## DODATEK č. 1

k dílčí smlouvě, uzavřené na základě Rámcové dohody na stavební a běžnou údržbu mostů č. 9/21/4056/027; akce: „Most, V021, Slovanský ostrov, Na Slovanský ostrov, Praha 1 – Nové Město – stavební údržba“

## Změnový list pro změny dle § 222 odst. 4 ZZVZ

### Zpřístupnění, nabetonávka, více vrstev ACO11, mostní závěry

## Výpočet nabetonovaných částí oblouků a opěr

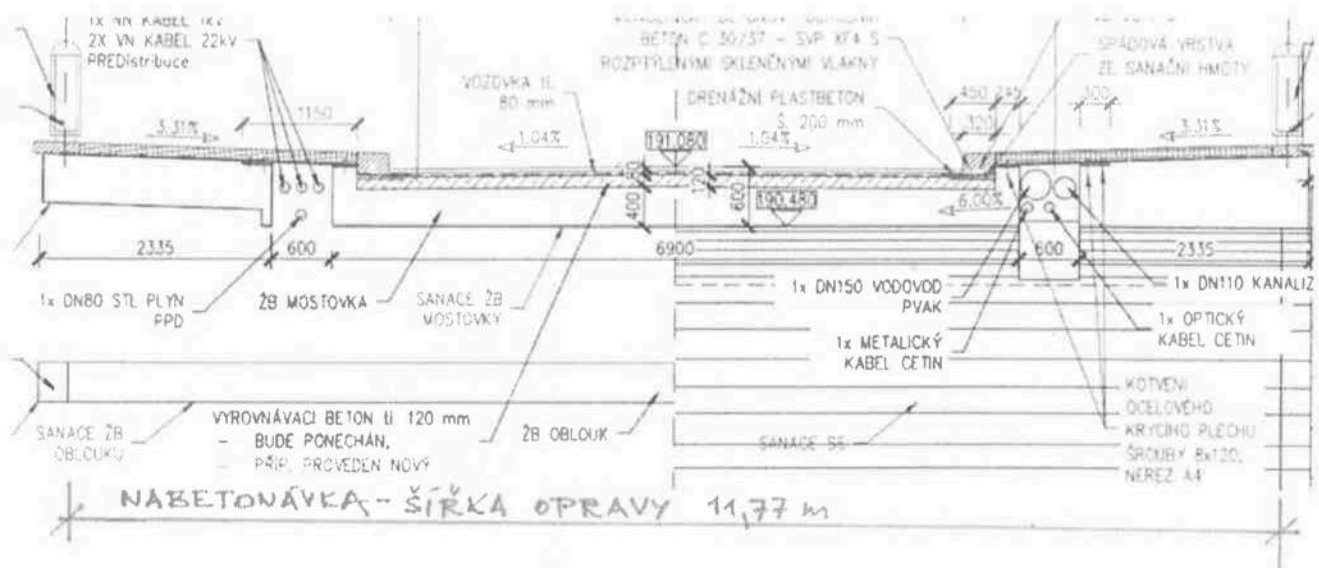
Při provádění sanačních prací spodní stavby se zjistilo, že šikmé opěry mostu jsou hodně poškozené a je třeba udělat **nabetonávku** těchto opěr v tloušťce 100 mm, tato nabetonávka je provedena i na části oblouku západní části mostu – viz grafická příloha s výpočtem, tato plocha byla odečtena ze sanačních prací.

- Položka 19 je navýšena – týkající se POMOC PRÁCE - ZŘÍZENÍ A ODSTRANĚNÍ ZPŘÍSTUPNĚNÍ KONSTRUKCE je navýšena na 2 kpl.
- Položky 73 a 74 je navýšena – týkající se nabetonávky MOSTNÍ NOSNÉ DESKOVÉ KONSTRUKCE ZE ŽELEZOBETONU C30/37 se navýšila o 10,36 m<sup>3</sup> a VÝZTUŽ MOSTNÍ DESKOVÉ KONSTRUKCE Z OCELI 10505, B500B o 0,269 t
- Položka 98 je navýšena – týkající se ASFALTOVÝ BETON PRO OBRUSNÉ VRSTVY MODIFIK ACO 11 TL. 40MM je navýšena na 2 plochy.
- Položka 107 je snížena – týkající se REPROF PODHLEDŮ, SVISLÝCH PLOCH SANAČNÍ MALTOU TL 10MM o 103,58 m<sup>2</sup> – viz grafická příloha
- Položka 166 je snížena – týkající se MOSTNÍ ZÁVĚRY ELASTICKÉ PRŮŘEZU DO 0,044M<sup>2</sup> na 0,00 m

počet stran	šířka	délka 1	délka 2	Plocha	tloušťka	Objem
ks	m	m	m	m <sup>2</sup>	m	m <sup>3</sup>
1,00	11,77	2,80	3,20	70,62	0,10	7,0
1,00	11,77	2,80		32,96	0,10	3,3
				<b>103,58</b>		<b>10,3</b>
